Schema per l'istruttoria delle procedure di Valutazione di Impatto Ambientale

CUP 9816 – Istanza per il rilascio del provvedimento di VIA nell'ambito del Provvedimento Autorizzatorio Unico Regionale ai sensi dell'art. 27bis del D.Lgs.152/2006 relativa al *“Progetto per la costruzione e l'esercizio di un impianto di produzione di energia elettrica da fonte eolica denominato “Ariano Irpino” composto da nr.4 aerogeneratori della potenza di 5,6 MW cadauno, per una potenza complessiva di 22,4 MW, comprensivo delle relative opere di connessione, da realizzarsi nel Comune di Ariano Irpino (AV)”*.
Proponente – ALPHANRG s.r.l.

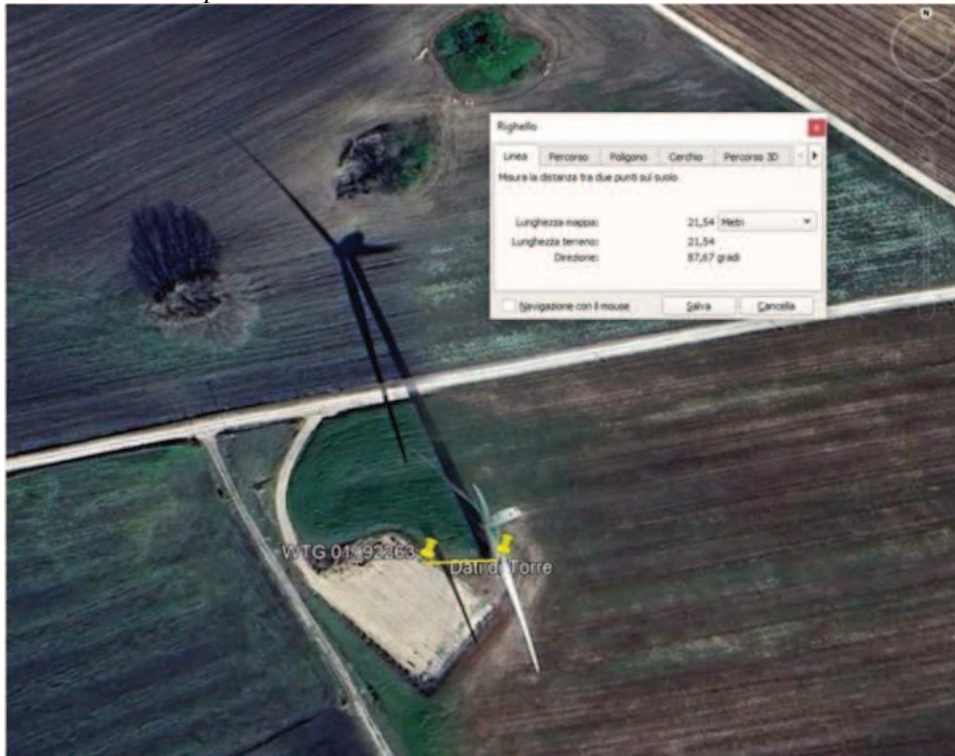
Con riferimento allo studio anemologico, nella richiesta di integrazioni, è stato chiesto di **chiarire se lo studio anemologico ha tenuto conto della presenza degli aerogeneratori autorizzati e di quelli in via di autorizzazione valutandone l’incidenza sulla resa eolica.** A tal proposito, in fase di riscontro il proponente ha riferito che “Lo studio anemologico prodotto ha dovuto tener conto degli impianti esistenti limitrofi. L’incidenza sulla resa per la presenza degli impianti esistenti nell’area contermina è assolutamente limitata, atteso che la distanza di progetto è superiore o uguale alle indicazioni fornite dal produttore delle wtg”.

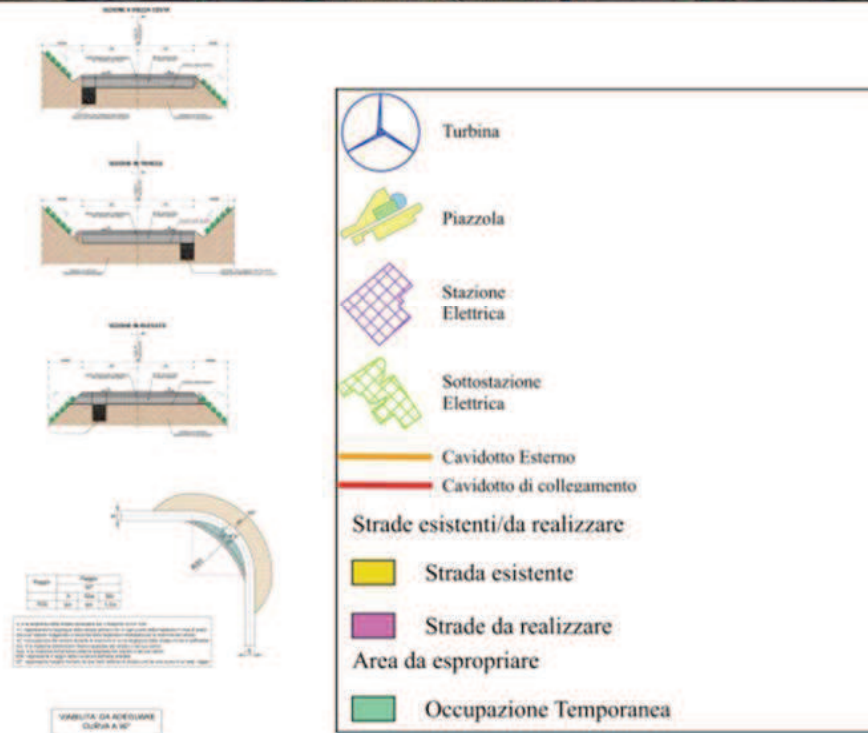
Nella seduta di Conferenza dei Servizi tenutasi in data 18.02.2025, avendo rilevato che l'elab. AIPDIN04_Planimetria_sezioni_stradali_tratti_da_realizzare riportava sezioni tipo e non le reali sezioni da realizzare, si è reiterata la richiesta. A tal proposito il proponente ha trasmesso gli elab. AIPDIN04_A_Sezioni_stradali_tratti_da_realizzare sul quale sono riportate le reali sezioni che si realizzeranno e l'indicazione planimetriche dei tratti interessati, mentre, non si è rinvenuta la presenza dell'elab. AIPDIN04_B_Sezioni_stradali_tratti_da_realizzare. Nella seduta di Conferenza tenutasi in data 01.04.2025 è stato comunicato al proponente sia della mancanza di tale ultimo elaborato che **sull'elaborato AIPDIN04_A_Sezioni_stradali_tratti_da_realizzare sono state riportate n. 12 sezioni stradali che sembrerebbe debbano essere adeguate mediante la realizzazione di altrettanti rilevati. Chiarire:**

- **la provenienza ed il volume di materiali che verranno utilizzati per realizzare tali rilevati;**

- **se tali n. 12 punti sono gli unici tratti stradali che saranno interessati dalle opere di adeguamento oppure ve ne sono altri;**

- **chiarire dove verranno realizzate le sistemazioni delle scarpate – scavo e le sistemazioni scarpate – rilevato indicate nei riquadri in fondo all'elaborato di cui sopra;**

- **riportate informazioni progettuali in merito ai tratti di strada curvilinei.**

In riscontro alla suddetta richiesta il proponente ha trasmesso gli elab. - AIPDIN04_Sezioni_stradali_REV02 e AIPDIN51_Sezioni_stradali_fase_esercizio sui quali sono state riportate, in maniera completa, le sezioni relative alla nuova viabilità da realizzare, le sezioni dei tratti stradali esistenti da adeguare, i tratti curvilinei, opportunamente sviluppati sulla base delle verifiche di transitabilità per i mezzi eccezionali. Viene chiarito che i volumi di scavo provenienti dalle fondazioni degli aerogeneratori saranno reimpiegati per la realizzazione e l'adeguamento della viabilità, sia nei tratti in rilevato che in quelli soggetti a regolarizzazione altimetrica.

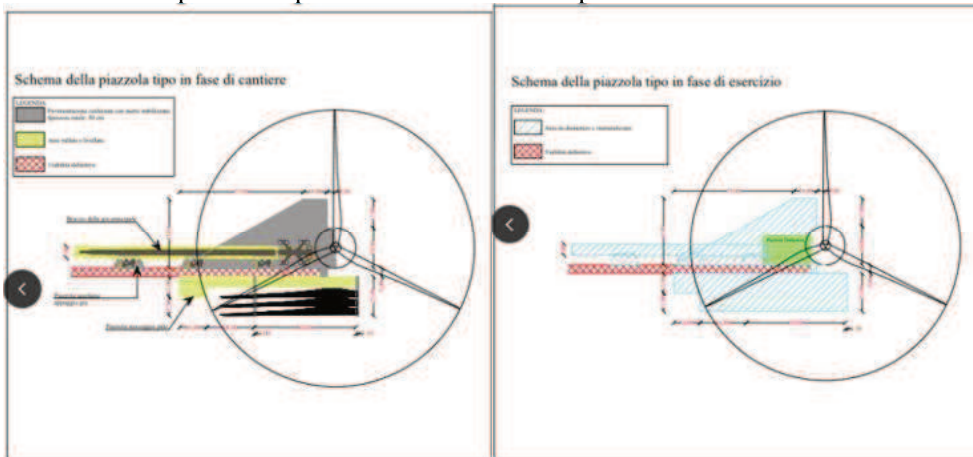
Sempre con riferimento alla viabilità, nella richiesta di integrazioni è stato chiesto di **riportare in modo grafico e descrittivo informazioni relative alla nuova viabilità da predisporre, indicandone in dettaglio l'ubicazione e le caratteristiche e riscontrandola nel computo metrico estimativo del progetto nonché precisando se sarà rimossa in fase di dismissione del progetto se non, addirittura, in quella di esercizio anche con riferimento a quanto indicato a pag.134 dello SIA relativamente al fatto che la viabilità al servizio dell'impianto, presumibilmente quella di nuova realizzazione e/o di adeguamento dell'esistente, sarà smantellata e rinaturalizzata solo limitatamente.** Il proponente ha trasmesso l'elab. AIPDIN04_Planimetria_sezioni_stradali_tratti_da_realizzare e AIPDPC09_Computo_Metrico_Estimativo_REV02.

Nel primo elaborato, di cui si riporta uno stralcio, vengono indicati i tratti stradali da realizzare e quelli da adeguare con le relative sezioni.

Le sezioni di cui sopra erano sezioni tipo che sono state sostituite con le sezioni reali in fase di riscontro dei chiarimenti richiesti nella seduta di CdS del 18.02.2025 mediante la trasmissione dell'elab. AIPDIN04_A_Sezioni_stradali_tratti_da_realizzare. Inoltre, sempre nei chiarimenti trasmessi dopo la seduta del 18.02.2025, il proponente chiarisce che *“e le strade realizzate per il cantiere saranno rimosse in fase di*

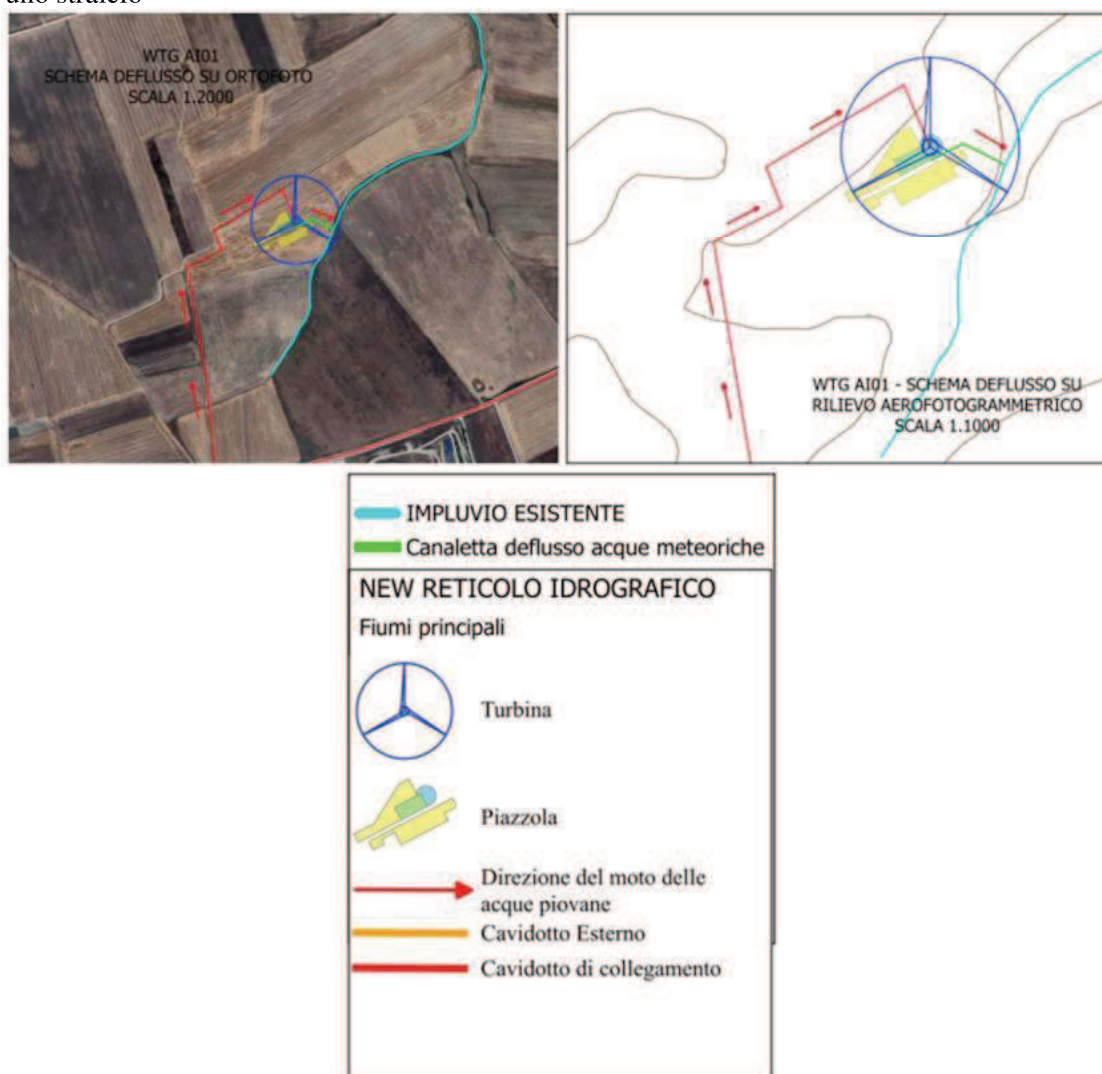
Nella seduta di Conferenza dei Servizi tenutasi in data 18.02.2025 è stato chiesto di chiarire se **sono state considerate solo le polveri provenienti dalle strade e rispetto a quali recettori sono state condotte le misure**. In fase di riscontro a tale chiarimento il proponente ha riferito che *“la valutazione delle emissioni di PM10 e PM2.5 è stata effettuata con un’analisi completa di tutte le fonti emissive”*. Nella seduta di Conferenza del 01.04.2025 è stato chiesto di riferire informazioni in merito ai recettori rispetto ai quali sono state condotte le misure. Nel riscontrare tale richiesta il proponente ha riferito di aver ubicato tali recettori sull’elab. AIPDIN09_Planimetria_distanza_WTG_Edifici. I recettori sono collocati a distanze comprese tra i 395 m ed i 794 mt. dall’area di impianto e che *“mentre la viabilità di cantiere risulta posta ad una distanza minima di circa 180 m rispetto all’edificio più vicino. Tali valori di distanza, uniti alla durata limitata del cantiere (120 giorni) e all’intensità delle emissioni orarie di PM10 (718,35 g/h), risultano ampiamente conformi ai limiti riportati nelle Linee Guida ARPAT, che indicano una soglia massima ammissibile di 1422 g/h per recettori posti a distanza >150 m, oltre la quale sarebbero necessarie azioni specifiche di mitigazione”*.
